ERWEITERUNG ZWISCHENLAGER

TEMELÍN UMWELT-

VERTRÄGLICHKEITSPRÜFUNG

Fachstellungnahme

Abbildung 3: Grundriss des Zwischenlagergebäudes (UVP-BERICHT 2024)

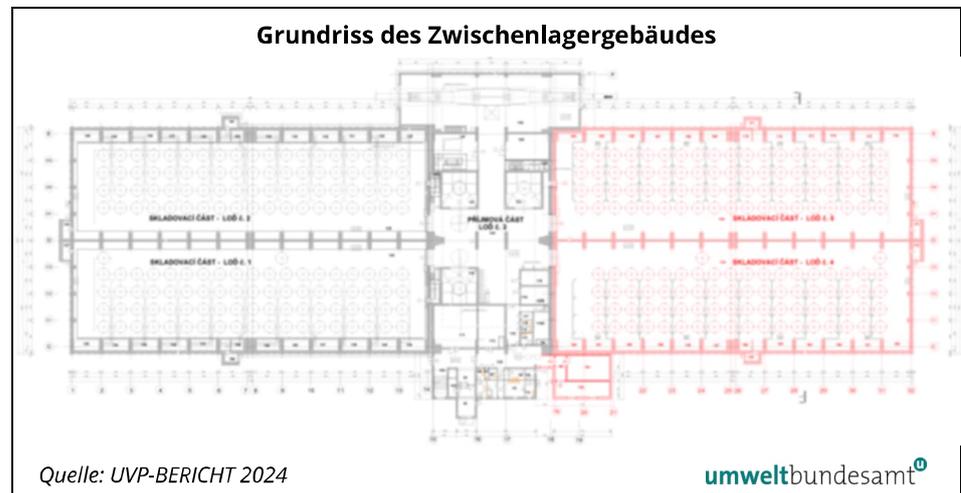
In UMWELTBUNDESAMT (2023) wurde nachgefragt, ob es möglich wäre, den geplanten Erweiterungsbau des Zwischenlagers mit dickeren Außenmauern als für das bestehende Zwischenlager verwendet wurden, zu versehen. Diese Frage wurde nicht direkt beantwortet. Laut UVP-BERICHT (2024) ist im Hinblick auf die nukleare Sicherheit und den Strahlenschutz die Konstruktion des Lagergebäudes optimiert und entspricht den Anforderungen aller einschlägigen Dokumente (tschechische Gesetzgebung, WENRA- und IAEO-Anforderungen). Bei der Auslegung der Gebäudestruktur werden sowohl externe Einwirkungen natürlichen Ursprungs als durch menschliche Aktivitäten berücksichtigt, einschließlich einer detaillierten Bewertung des Risikos eines Flugzeugabsturzes auf das Zwischenlager. Dieser Feststellung kann nicht vollständig zugestimmt werden. Wie dargelegt wird in IAEO (2020) ein Multibarrieren-Konzept für die Zwischenlagerung empfohlen, das für alle kerntechnischen Anlagen gilt.

**VE5:** Auch wenn es eine naheliegende Option für die Erweiterung der Kapazitäten die vorhandene Infrastruktur des bestehenden Lagers zu nutzen, schließt dieses Vorgehen nicht aus, für den geplanten Erweiterungsbau des Zwischenlagers dickere Außenmauern als für das bestehende Zwischenlager zu verwenden und somit ein robustes Lagergebäude zu errichten und das bestehende Gebäude zu ertüchtigen.
